## Husejerforeningen Humleby

### **Bemærkninger til naboorientering om indretning af ”Østen for Humlen”**

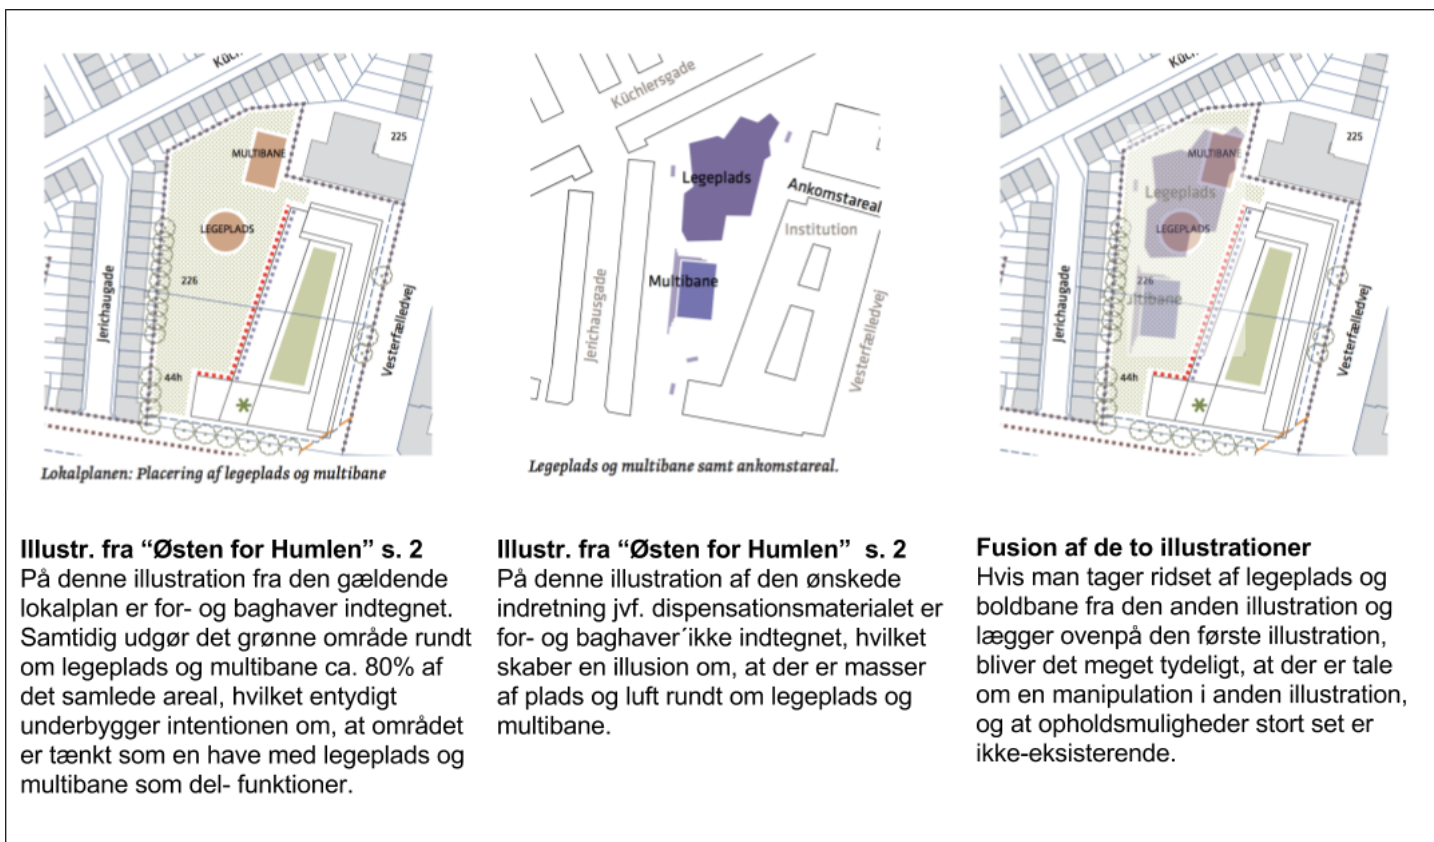
Med dispensationen, hvor multibane og legeplads nu fylder hele området, vil området stort set blive eksklusivt indrettet til småbørn og boldspillende unge, som det fremgår af nedenstående.

Det bør noteres, at ovenstående illustrationer fremstår manipulerende med den manglende indtegnning af for- og baghaver på illustrationen i midten

Det kan kun opfattes som en radikal ændring af hele intentionen med området Østen for Humlen, når legepladsarealet øges til ca. det femdobbelte og indhegnes.
